Datum 19 juni 2009
Betreft vooroverleg bestemmingsplan "Kern Noorbeek" (H17949)

Kenmerk
20090028110-KRI-Z

Tweede Structuurschema Militaire Terreinen (42)

Bijlage(n)
verbeelding Defensie

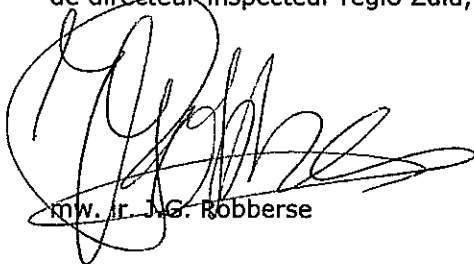
Het plangebied wordt doorkruist door een militaire brandstofleiding. De brandstofleiding is gedeeltelijk niet juist weergegeven op de verbeelding. Als bijlage treft u een gewijzigde verbeelding aan, met daarop in rood aangegeven de juiste ligging van de brandstofleiding. Rond de brandstofleiding geldt de zonering als genoemd in de circulaire van VROM, alsmede de NEN 3650. Concreet betekent dit dat een bebouwingsvrije zone van 10 meter en een toetsingsafstand van 32 meter aan weerszijden van de leiding noodzakelijk zijn.

U wordt verzocht de brandstofleiding, de bovengenoemde zones en de bijbehorende planologische restricties op te nemen op de verbeelding en in de regels van het plan. Bovendien wordt u verzocht in het plan de term "brandstofleiding" te hanteren.
